CCR-VIA -- COMITATO DI COORDINAMENTO REGIONALE PER LA VALUTAZIONE D'IMPATTO AMBIENTALE

Giudizio n° 4433 Del **12/12/2024**
Prot. n° 24/0371196 Del **24/09/2024**

Ditta Proponente: METALLURGICA ABRUZZESE S.P.A.

Oggetto: Istanza per l'avvio del procedimento di Verifica di assoggettabilità a VIA ai sensi dell'art. 19 del D.Lgs. 152/2006 e ss. mm. e ii., relativa al progetto di efficientamento energetico reparto zincheria con ampliamento della capacità produttiva, modifica Non Sostanziale dell'Autorizzazione Integrata Ambientale n.241/27 del 22/07/2013 e successive modifiche

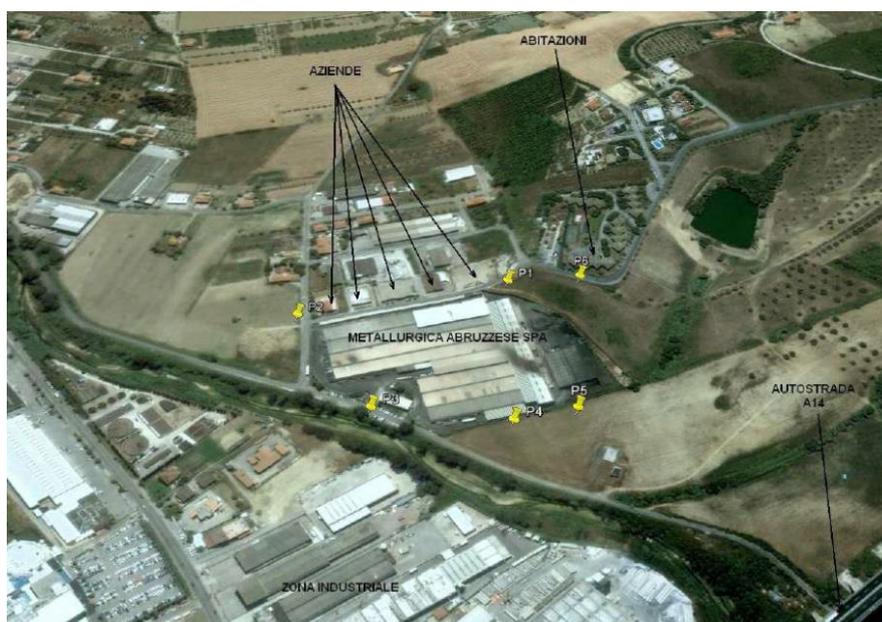
Tenuto conto che la relazione di impatto acustico è relativa allo stato di fatto e dunque non presenta valutazioni di carattere previsionale in relazione alle modifiche proposte;

- 1. Effettuare una valutazione previsionale di impatto acustico che tenga conto della messa in funzione dei nuovi macchinari previsti in progetto;**
- 2. Prevedere modalità tecnico - gestionali che consentano di ridurre progressivamente nel tempo il consumo di risorse idriche e conseguentemente lo scarico.**
